改善箇所説明図

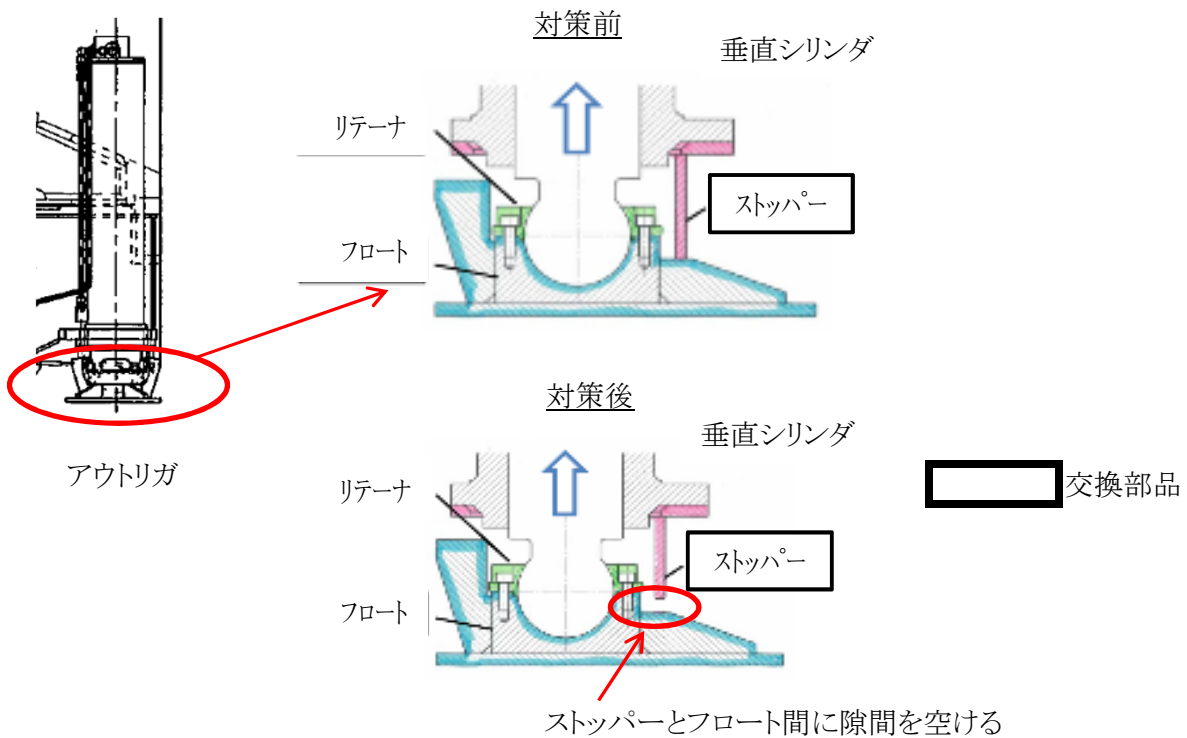
不具合の内容①

アウトリガ垂直シリンダストッパーの寸法が不適切なため、アウトリガの格納時に当該ストッパーにフロートが接触することがある。そのため、フロートを取り付けているボルトが緩むおそれがある。

改善の内容①

アウトリガ垂直シリンダストッパーを対策品に交換するとともに、ボルトの緩みがないか点検を実施する。緩みがあった場合は規定トルクでボルトを締め付ける。

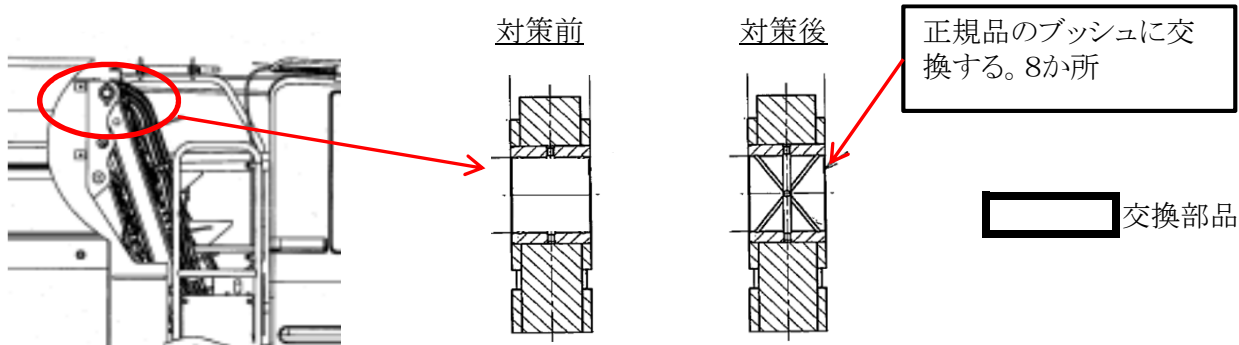
不具合の内容②

運転席リフトキャブ用リンクのブッシュの製造工程が不適切なため、油溝の加工がされていないおそれがある。そのため、給脂ができず、異音が発生するおそれがある。

改善の内容②

全車両、対策品のブッシュに交換する。
